# **PRADELLES-CABARDÈS et CABRESPINE : consultation du public sur la demande d'autorisation environnementale d'un projet de renouvellement du parc éolien « Parc Haut-Cabardès », présentée par la C.E.P.E du Haut-Cabardès**

**Contributions incluant les pièces jointes**

Figure 21: Influence de l'effet de sol sur sol accidenté

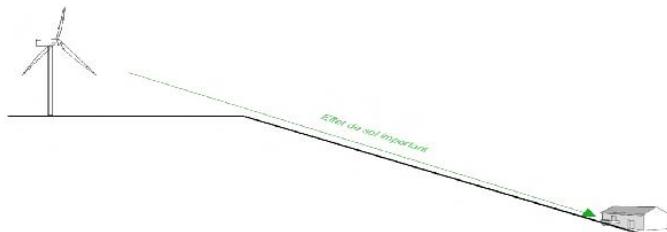
Dans certaines **conditions météorologiques favorables à la propagation du son** comme montré ci-dessus figure de gauche (brume, brouillard, froid, givre etc.), la **courbure des rayons sonores** **aggrave les nuisances**.

**Nous soulignons que Pradelles-Cabardès et ses environs montagneux sont fréquemment envahies par la brume et les brouillards pendant la saison hivernale.**

Ce phénomène est accentué par la configuration topographique de la zone du projet et l'emplacement des habitations tant de Pradelles-Cabardès que de Castans. Le son provenant des éoliennes situées en surplomb des habitations ne rencontre pas d'obstacle.

- La modélisation “sous le vent”, utilisée dans l’étude, est conservatrice, **mais elle ne compense pas l’absence de validation multi-saison**.

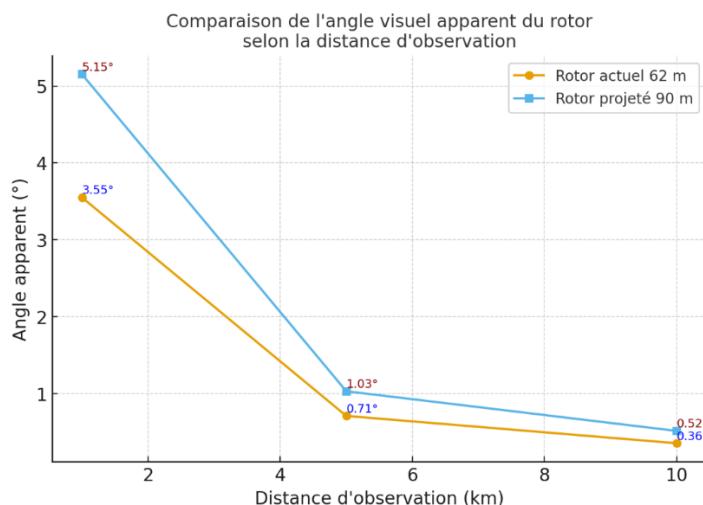
- Le passage d'éoliennes de 99 m (hauteur bout de pale) à des éoliennes de 125 m avec rotors de 92 m change profondément l'échelle de perception
  - augmentation de 26 m en hauteur absolue,
  - rotor beaucoup plus large, ce qui accroît la surface balayée et donc l'ampleur visuelle des machines comme le montre le schéma suivant :

- L'étude ne mesure pas suffisamment cet effet de disproportion par rapport aux reliefs, aux villages alentours et aux silhouettes emblématiques (Pic de Nore, ligne de crête).

- À 1 km, le rotor actuel (62 m) occupe  $\sim 3,5^\circ$  dans le champ visuel, contre  $\sim 5,1^\circ$  pour le rotor projeté (90 m).
- À 5 km, on passe de  $\sim 0,7^\circ$  à  $\sim 1,0^\circ$ .
- À 10 km, de  $\sim 0,35^\circ$  à  $\sim 0,52^\circ$ .

Figure 2: plan du projet et propositions d'aménagement paysager

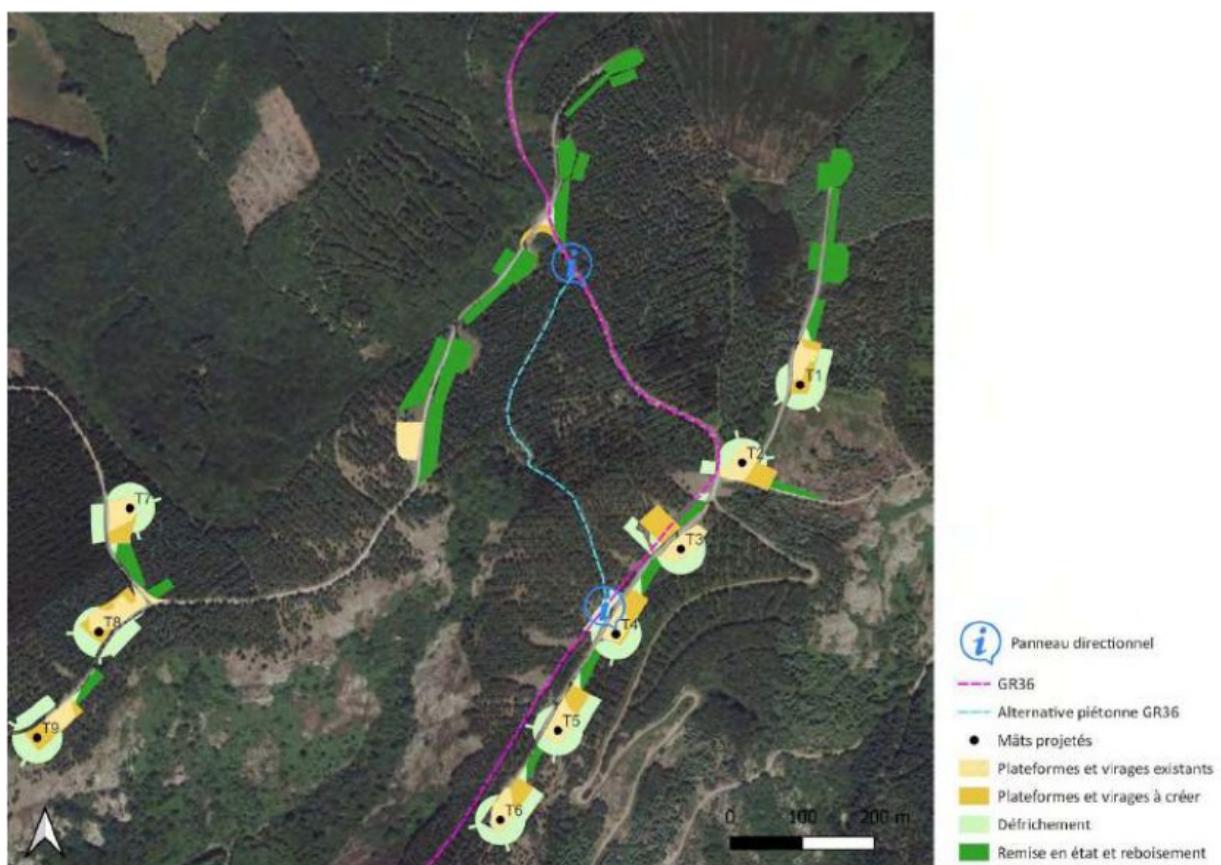
Le projet propose donc d'implanter les nouvelles éoliennes au plus proche des emplacements actuels. La MRAe souligne que les nouveaux rotors sont beaucoup plus larges que les anciens (+31 %), l'espace entre les pales s'en trouve considérablement réduit (environ 100 m). Les deux alignements du projet constituent un obstacle, soit à contourner, soit bien plus risqué à traverser qu'actuellement. La suppression de l'alignement central réduit la densité du parc, mais la construction des trois éoliennes de la « Braquette », ajoute un nouvel alignement quasi continu sur cette même crête, à seulement 300 m à l'ouest, au cœur de nombreux enjeux.

Figure 3 : carte des risques d'effets sur l'avifaune

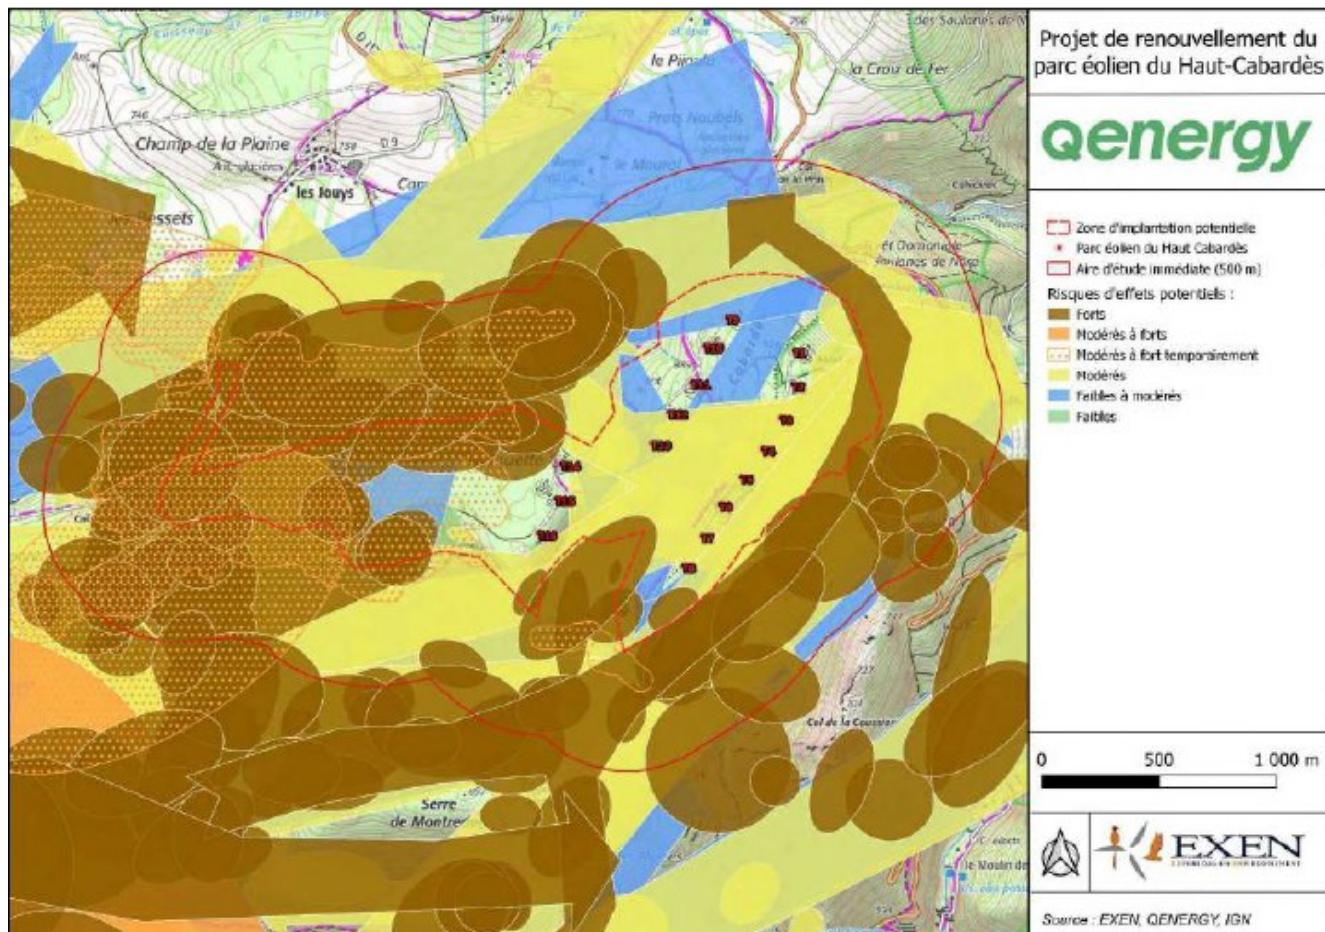
S'appuyant sur la réduction du nombre d'éoliennes, l'étude conclut que « *Les incidences brutes de la modification [du parc] sont donc qualifiées de très faibles* » pour les oiseaux comme pour les chauves-souris. La MRAe considère que l'étude sous-estime ainsi nettement les effets cumulés du projet avec les parcs existants et le projet de la « Braquette ».

La MRAe maintient que l'implantation du projet à proximité de sites de reproduction de rapaces, de passereaux et de chauves-souris, présentant un fort enjeu régional, expose directement ces populations à un risque avéré d'impact.

La perte et la fragmentation d'habitats de chasse, d'alimentation et de reproduction des oiseaux sont bien mis en évidence par la carte (fig. 3) (évitement du parc actuel). Ces effets vont perdurer et seront augmentés par l'implantation du projet de la « Braquette ». Des mesures de compensation doivent être proposées.
